Raadsbesluit 136

Voorstel van het college inzake vaststelling bestemmingsplan Duinoord

Het college biedt de raad hierbij het ontwerp-bestemmingsplan ter vaststelling aan. Het plan bestaat uit de plankaart met kenmerk NL.IMRO.0518.BP0271DDuinoord-40ON en regels, en gaat vergezeld van een toelichting. Ter besparing van de kosten is het u eerder toegezonden plan niet opnieuw bijgevoegd.

Uitsnede plankaart perceel Laan van Meerdervoort 213 (ontwerp bestemmingsplan)

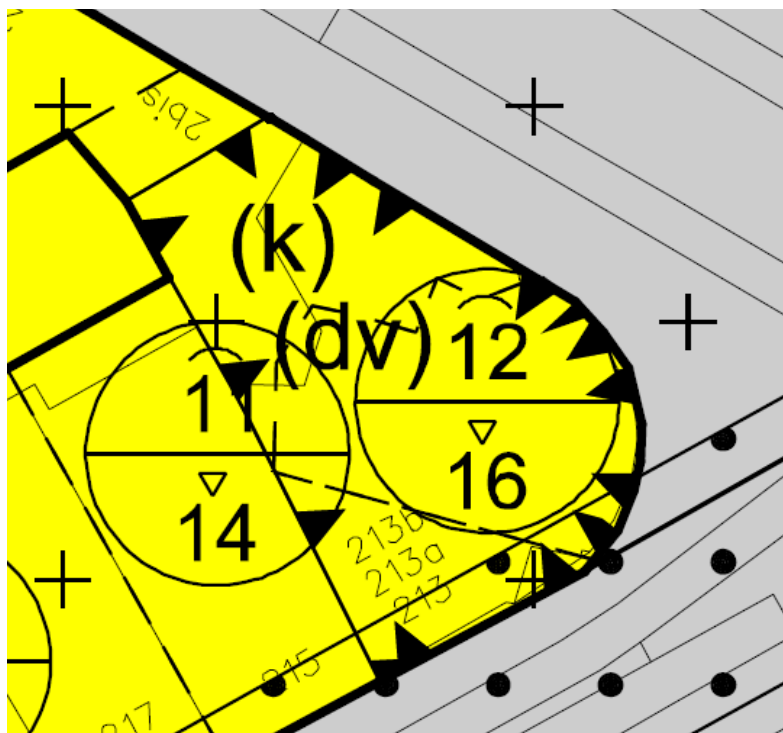
"Bij deze brief wil ik graag verzoek indienen, om de bestemming '*dienstverlening*' aan de huidige bestemmingen toe te voegen van het kantoorpand aan de Laan van Meerdervoort 213(begane grond). Het pand staat lange tijd leeg en ik krijg veel aanvraag van potentiële huurders, die onder de bestemming '*dienstverlening*' vallen.
Graag ontvang ik z.s.m. antwoord aan mijn verzoek."

Stedenbouwkundig is het goed dat er op deze kenmerkende hoek een andere functie dan wonen in de plint komt aangezien de pui hiervoor ontworpen en uitermate geschikt is. Programmatisch sluit deze functie goed aan op de functiemengingstrategie langs doorgaande wegen en op de tegenoverliggende functies van de apotheek en de tandarts bij de hoek Regentesselaan – Laan van Meerdervoort. Tevens is het een functie die geen overlast veroorzaakt aan de omliggende woningen.

Aan het perceel Laan van Meerdervoort 213 zal de functieaanduiding “dienstverlening” [dv] worden toegekend.

Uitsnede plankaart perceel Laan van Meerdervoort 55 (ontwerp bestemmingsplan)

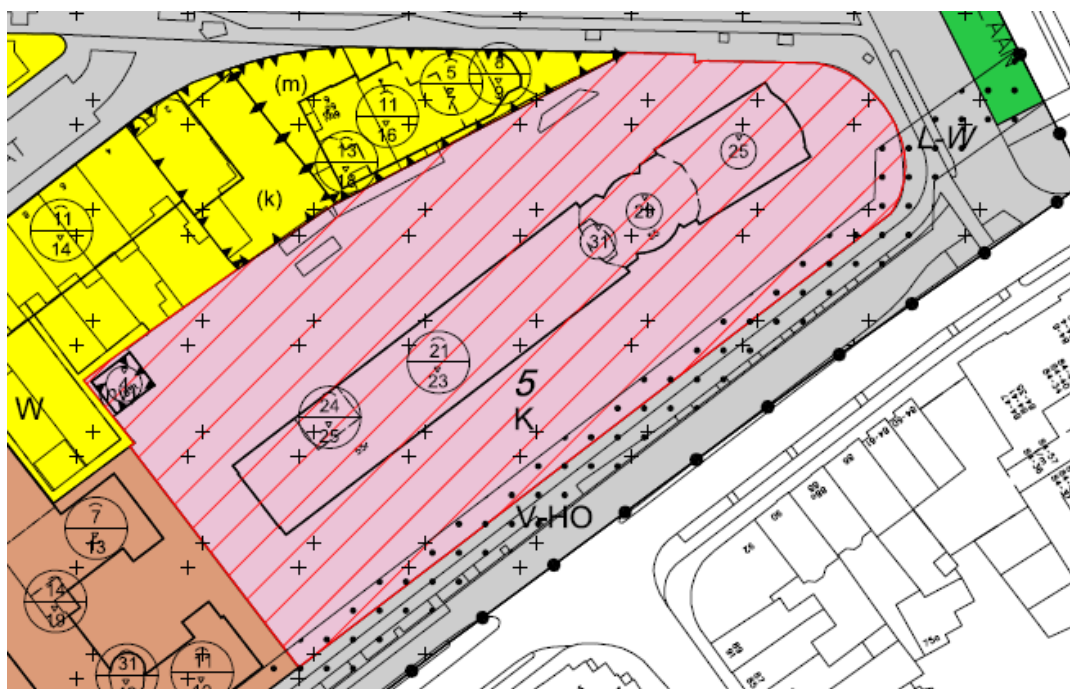
Met dit schrijven verzoeken wij u te toetsen of er aanleiding is de regeling verder te vervolmaken, opdat de transformatie in zijn geheel mogelijk wordt gemaakt. Zoals in de plantoelichting terecht is genoemd, is niet alleen functiewijziging maar ook aanpassing van het gebouw aan de orde. De planregels bieden de mogelijkheid de bestemming te wijzigen, maar voorzien niet of niet geheel in de mogelijkheid de bouwmassa te wijzigen. Zo zijn de in het Voorlopig Ontwerp opgenomen toevoeging van een bouwlaag op de kop van het gebouwen de toevoeging van balkons niet benoemd.

dakopbouw. De maximum hoogte van deze verdieping bedraagt 23,5 meter. Het bestemmingsplan laat een maximum bouwhoogte van 23 meter toe.

De interpretatie van het peil waar vanaf wordt gemeten is van belang om vast te kunnen stellen of het bestemmingsplan de dakopbouw toelaat. In artikel 26.1 onder b van het ontwerpbestemmingsplan is geregeld dat met een omgevingsvergunning kan worden afgeweken van de regels van het plan ten behoeve van het afwijken van voorgeschreven maten ten aanzien van goot- en/of bouwhoogten en perceelsgrensafstanden en bebouwingspercentage met maximaal 10%. Wij zouden het op prijs stellen uw reactie te vernemen of de in het ontwerpbestemmingsplan opgenomen bepalingen realisatie van de dakbouw mogelijk maakt.

In artikel 26.1 onder c van het ontwerpbestemmingsplan is geregeld dat met een omgevingsvergunning kan worden afgeweken van de regels van het plan ten behoeve van geringe afwijkingen van bestemmingsgrenzen, bouwvlakken en maatvoeringsvlakken tot een maximum van 3 meter. Het is onze interpretatie dat deze bepaling het mogelijk maakt bouwgrenzen te overschrijden ten behoeve van balkons. Wij zouden het op prijs stellen uw reactie op deze interpretatie te krijgen.

Indien de regelingen belemmeringen vormen voor het realiseren van het Voorlopig Ontwerp, verzoeken wij u de regeling te verruimen ten gunste van het bouwplan.

Met reclamant heeft inmiddels overleg plaatsgevonden. Er is een initiatief ingediend welke op ambtelijk niveau positief is beoordeeld. Daarnaast blijkt uit het behandelde initiatief dat er balkons worden toegevoegd en een gedeeltelijke optopping (5^e bouwlaag) op het gebouw plaatsvindt. Reclamant stelt terecht dat de functie wijziging mogelijk wordt gemaakt door middel van een wijzigingsbevoegdheid zoals beschreven in artikel 27 lid 5 van de regels.

Het bestemmingsplan regelt in artikel 26 lid 1 onder c een binnenplanse afwijkingsmogelijkheid voor bijvoorbeeld de toevoeging van balkons. De binnenplanse afwijkingsmogelijkheid ten aanzien van voorgeschreven maten ten aanzien van goot- en / of bouwhoogten is niet bedoeld om hiermee een extra bouwlaag te realiseren. **Op de verbeelding (plankaart) wordt ter plaatse van de Laan van Meerdervoort 55 de hoogtemaat van 23 meter aangepast naar 25 meter.** Hierdoor wordt, conform het schetsplan, tegemoet gekomen aan de gewenste gedeeltelijke optopping.

Uitsnede plankaart perceel Verhulstplein 10 (ontwerp bestemmingsplan)

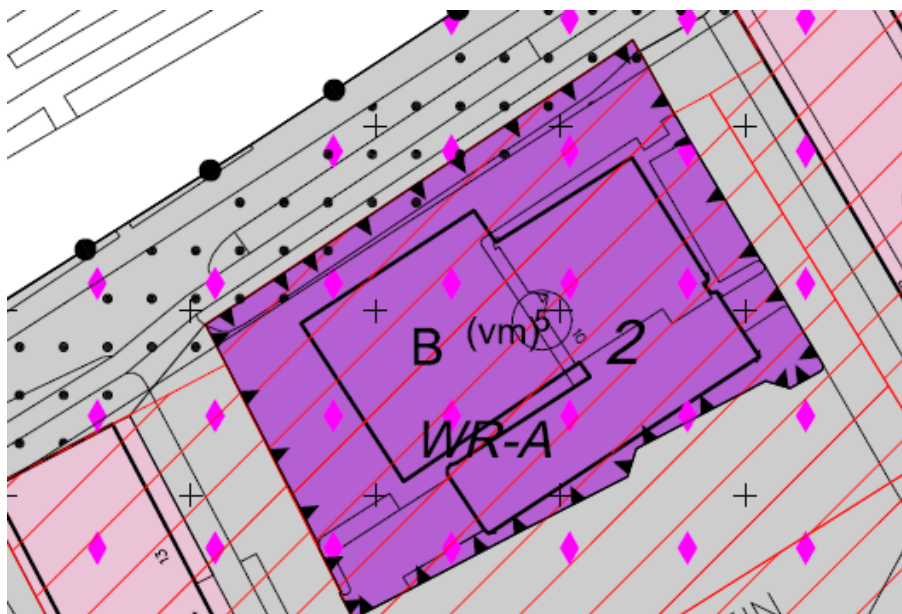
“Het ontwerp bestemmingsplan Duinoord ligt ter inzage van 5 juni tot en met 16 juli 2015. Binnen het bestemmingsplan lezen wij de voorgenomen ontwikkelingen aan de President Kennedylaan en op en rondom het Verhulstplein te Den Haag. Zoals de plannen aangeven is er geen ruimte voor het huidige Texaco tankstation dat al meer dan 50 jaar is gevestigd langs de President Kennedylaan/ het Verhulstplein. Wij maken bezwaar tegen het niet terug laten komen van het tankstation in het ontwerp bestemmingsplan. De locatie van dit tankstation is gelegen aan een stedelijke hoofdweg en alleen alom deze reden zou dit tankstation hier gehandhaafd dienen te blijven. Het komt vreemd over dat "wonen" de voorkeur krijgt aan een hoofdweg daar vanuit milieuoogmerk wonen aan deze drukke hoofdweg een ongezonde zaak is voor de a.s. bewoners. Een tankstation met milieuvriendelijke faciliteiten zoals het huidige Texaco tankstation geeft een betere milieuprestatie. Indien wonen toch nog gewenst is dan is hiervoor ruimte op het achtergelegen parkeerterrein dat verder verwijderd ligt van de hoofdweg. In het ontwerp bestemmingsplan wordt op pagina 63 o.a. genoemd; "een wijzigingsbevoegdheid voorziet in de mogelijkheid dat op termijn het benzine-service-station gelegen aan de President Kennedylaan zal verdwijnen, dit heeft een positief effect op de hieraan gerelateerde verkeersbewegingen". Praktijk leert dat onze klanten komen vanaf de aanwezige verkeersbewegingen op de President Kennedylaan. Deze verkeersbewegingen zijn er dus al. Het in het bestemmingsplan voornoemde "positieve effect" is een onjuiste weergave van zaken. Tevens merkt het ontwerp bestemmingsplan op dat de geluidsnormen voor wonen ter plaatse worden overschreden. De overschrijding zal vanwege tegenover elkaar liggende hoge bebouwingen naar verwachting groter worden. Wij verzoeken dat het voor meer dan 50 jaar aanwezige Texaco tankstation terug komt in het voorontwerp bestemmingsplan Duinoord.”

De ontwikkelingen op het Verhulstplein worden in dit bestemmingsplan niet bij recht opgenomen maar door middel van een viertal wijzigingsbevoegdheden. Daarbij zijn de huidige bestemmingen bij recht toegekend. Voor het “texaco tankstation” is de bestemming bedrijf toegekend. Binnen deze bestemming zijn bedrijven toegestaan welke zijn opgenomen in bijlage twee van de regels (staat van bedrijven bij functiemenging). Een benzine servicestation is in deze lijst niet nader gespecificeerd waardoor onduidelijkheid ontstaat of op deze locatie de uitoefening van een benzineservice station nog mogelijk is. Het benzine servicestation wordt volledig positief bestemd. **Voor de volledigheid zal op de verbeelding (plankaart) voor het betreffende perceel de functie aanduiding “verkooppunt motorbrandstoffen zonder lpg” (vm) worden toegekend. Ook zal in artikel 3 bedrijf in lid 1 deze functie aanduiding worden opgenomen.**

- *Plankaart toekennen functie aanduiding “verkooppunt motorbrandstoffen zonder lpg [vm]”*
- *Regels artikel 3 lid 1 opname functie aanduiding “verkooppunt motorbrandstoffen zonder lpg [vm]”*

Uitsnede plankaart perceel Snelliusstraat 19 (ontwerp bestemmingsplan)

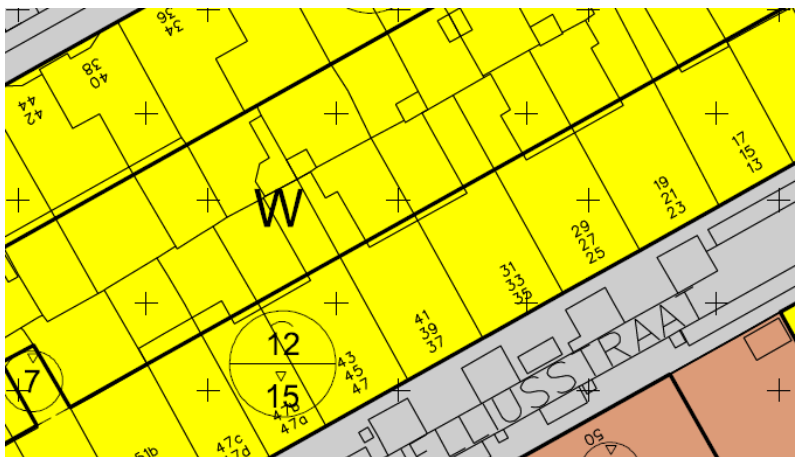
- 1) De nu voorgestelde bouwhoogte van 11 m maakt een dakopbouw onmogelijk;
- 2) Doordat we niet kunnen uitbreiden zijn we vanwege de gezinssamenstelling waarschijnlijk genoodzaakt te verhuizen buiten de wijk en wellicht zelfs buiten de stad. Iets dat wij niet willen;
- 3) Het ontbreken van uitbreidingsmogelijkheden beïnvloedt de verkoopwaarde van ons appartement negatief (planschade).
- 4) ook als deze hoogte beperking wordt opgeheven zorgen de huidige ontwikkelingen rond het bestemmingsplan voor een vertraging in de uitvoering van onze plannen.

Wij tekenen bezwaar aan/dienen deze zienswijze in omdat wij het niet eens zijn met de beperking die in dit ontwerpbestemmingsplan staat, namelijk de de voorgestelde maximale bouwhoogte van 11 m voor delen van de bebouwing in de Snelliusstraat en specifiek voor de bebouwing waar Snelliusstraat 19 onderdeel van uit maakt.

In het vigerende bestemmingsplan Duinoord 1981 werd een methode gehanteerd om de bouwhoogtes van de bestaande bebouwing in combinatie met het aantal bouwlagen te kunnen berekenen. Deze methode vertaalde zich in een formule die per bebouwingscategorie resulteerde in de maximaal toegestane bouwhoogte. Het stedenbouwkundig en planologisch beleid van destijds is tevens geïmplementeerd in deze bebouwingscategorieën waardoor soms extra bouwlagen en/of kapverdiepingen mogelijk werden gemaakt. De basis voor de berekening van de planologische bouwhoogtes is de tabel I en II, welke onderdeel uit maakt van de regels uit voornoemd bestemmingsplan. De tabel definieert minimale verdiepingshoogtes per het op de plankaart toegestane aantal bouwlagen.

In het opgestelde bestemmingsplan wordt, conform de methodiek van alle Haagse bestemmingsplannen, de maatvoering van de planologische bouwhoogtes op de verbeelding aangegeven in afgeronde meters. Het maximaal aantal bouwlagen en de minimale verdiepingshoogte wordt daarbij niet meer nader geregeld. Om de oude planologische rechten te borgen in het nieuwe bestemmingsplan, zijn de vigerende bouwhoogtes opnieuw geïnventariseerd, aangepast en vertaald naar afgeronde meters. In paragraaf 5.2 in de toelichting van het bestemmingsplan wordt dit nader toegelicht. ***De bouwhoogte op de verbeelding ter plaatse van de Snelliusstraat 19 wordt aangepast.*** Dit geldt ook voor een aantal andere panden waar dezelfde systematiek is gevolgd, maar waarbij door de eigenaren/bewoners geen zienswijzen zijn ingediend. In die gevallen zijn de hoogtes ambtshalve aangepast.

Uitsnede plankaart perceel Snelliusstraat 17 (ontwerp bestemmingsplan)

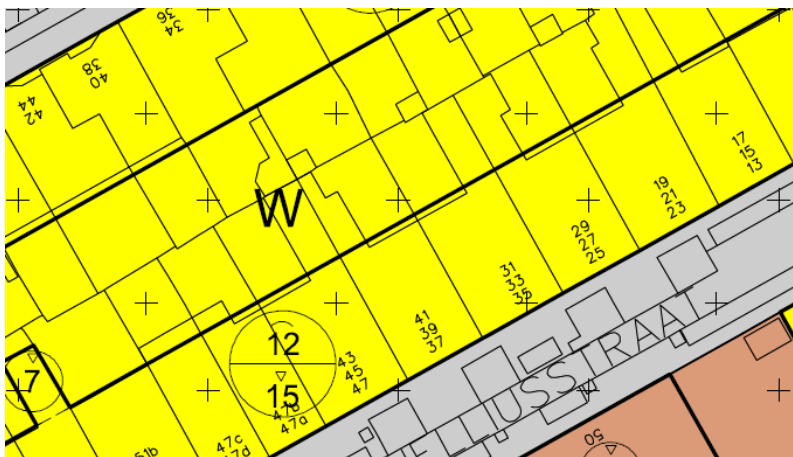
“I am writing to strongly object against the recent decision and change to building plans in Duinoord area that prevents home owners from building above the roof line.

When i bought my apartment in 2013, i did so with the explicit intention to build above the roofline after starting a family which is underway now. This was discussed and proposed to me by the makelaar as a key selling point

If this decision is not overturned you will leave me no option but to seek significant compensation for loss of real estate value that would come from a forth floor extension.”

In het vigerende bestemmingsplan Duinoord werd een methode gehanteerd om de bouwhoogtes van de bestaande bebouwing in combinatie met het aantal bouwlagen te kunnen berekenen. Deze methode vertaalde zich in een formule die per bebouwingscategorie resulteerde in de maximaal toegestane bouwhoogte. Het stedenbouwkundig en planologisch beleid van destijds is tevens geïmplementeerd in deze bebouwingscategorieën waardoor soms extra bouwlagen en/of kapverdiepingen mogelijk werden gemaakt. De basis voor de berekening van de planologische bouwhoogtes is de tabel I en II, welke onderdeel uit maakt van de regels uit voornoemd bestemmingsplan. De tabel definieert minimale verdiepingshoogtes per het op de plankkaart toegestane aantal bouwlagen.

In het opgestelde bestemmingsplan wordt, conform de methodiek van alle Haagse bestemmingsplannen, de maatvoering van de planologische bouwhoogtes op de verbeelding aangegeven in afgeronde meters. Het maximaal aantal bouwlagen en de minimale verdiepingshoogte wordt daarbij niet meer nader geregeld. Om de oude planologische rechten te borgen in het nieuwe bestemmingsplan, zijn de vigerende bouwhoogtes opnieuw geïnventariseerd, aangepast en vertaald naar afgeronde meters. In paragraaf 5.2 in de toelichting van het bestemmingsplan wordt dit nader toegelicht. ***De bouwhoogte op de verbeelding ter plaatse van de Snelliusstraat 17 wordt aangepast.*** Dit geldt ook voor een aantal andere panden waar dezelfde systematiek is gevolgd, maar waarbij door de eigenaren/bewoners geen zienswijzen zijn ingediend. In die gevallen zijn de hoogtes ambtshalve aangepast.

Uitsnede plankaart perceel Galvanistraat 43 (ontwerp bestemmingsplan)

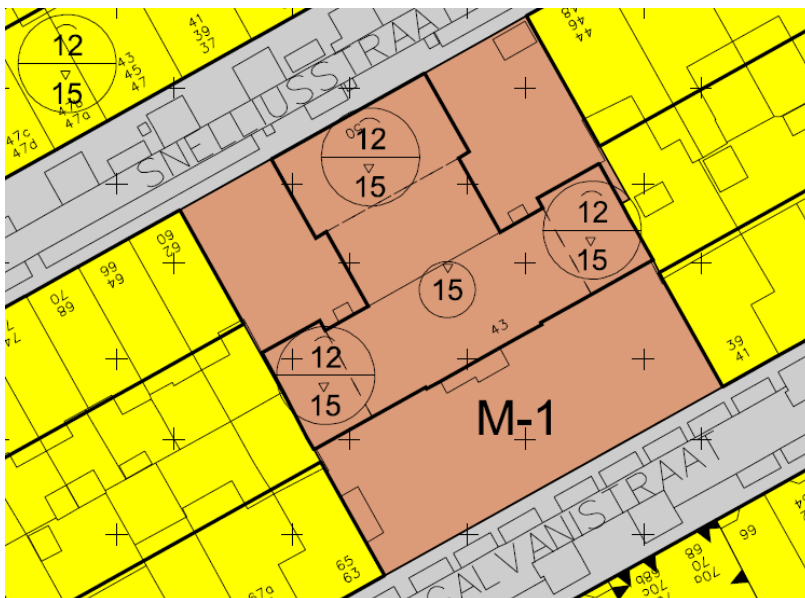
Bij deze verzoeken wij de Raad het bestemmingsplan Duinoord aan te passen met ter plaatse van de Galvanischool, Galvanistraat 43, een toegestane dakhoogte (plat dak) van 15m waardoor wij een uitbreiding voor 4 groepen kunnen realiseren.

Het maatschappelijk belang van deze functie staat vast. Tevens beoordelen we de inpassing stedenbouwkundig positief en zorgt het voorgenomen plan niet voor beperking van het gebruik of kwaliteit van de belendende percelen. Tevens wordt de hoogteregeling zo gelijkgetrokken met de geldende hoogtes voor naastliggende bouwvlakken. ***De goot- en bouwhoogte op de verbeelding (plankaart) zal ter plaatse van de Galvanistraat 43 worden aangepast.*** Hiermee kan het voorgenomen plan binnen het nieuwe bestemmingsplan worden gerealiseerd.
